Informasi Penting — Dell OptiPlex 790/990

Board Sistem

Komputer Dell OptiPlex 790/990 kini dikirim dengan board sistem baru tanpa komponen berikut:

Angka 1. Board Sistem dari versi terdahulu dari board sistem dengan unit pendingin

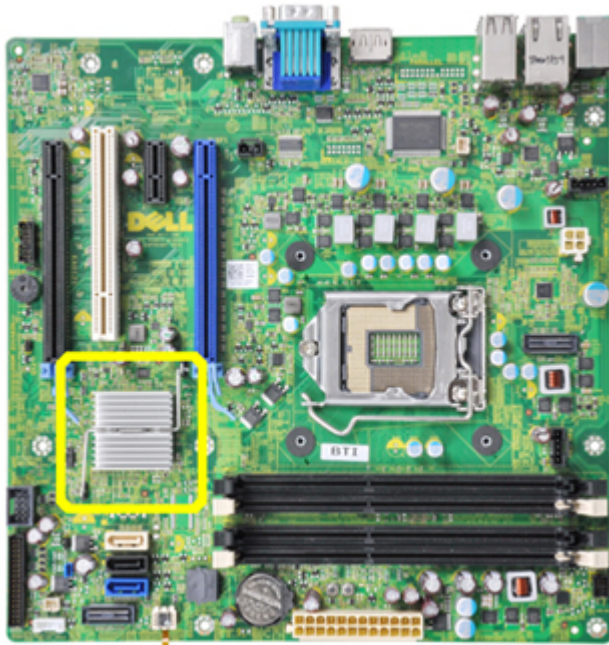
- Unit pendingin
- Sensor Termal Catu Daya (sasis Desktop saja)

Gambar berikut menampilkan versi terdahulu dari board sistem yang dikirimkan bersama Unit Pendingin.

Semua board sistem dikirimkan dengan versi A11, atau lebih baru TIDAK menyertakan unit pendingin.

**CATATAN:** Jika BIOS diturunkan ke versi yang lebih dulu dari versi A11, sebuah pesan kesalahan akan ditampilkan.

Angka 2. Board Sistem dengan sensor termal dan unit pendingin dilepaskan

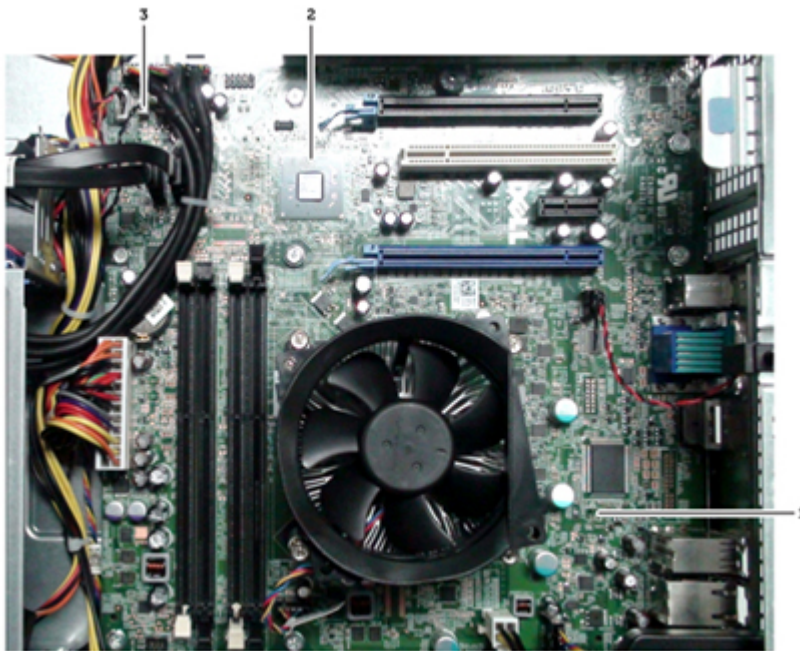
Sensor termal catu daya dilepaskan dari sasis desktop saja.

1. konektor sensor termal -1 dan kabel dilepaskan
2. unit pendingin chipset dilepaskan
3. konektor sensor termal -2

CATATAN: Jika Anda telah melepaskan board sistem Anda dengan board sistem yang baru untuk sasis Desktop, pastikan selalu bahwa versi BIOS adalah A11 atau yang lebih baru.

PERINGATAN: Jika Anda tidak memperbarui BIOS, Anda mungkin akan mendapatkan pesan kesalahan Alert! Chipset heat sink not detected (Peringatan! Chipset unit pendingin tidak terdeteksi) selama power-on self test (POST).
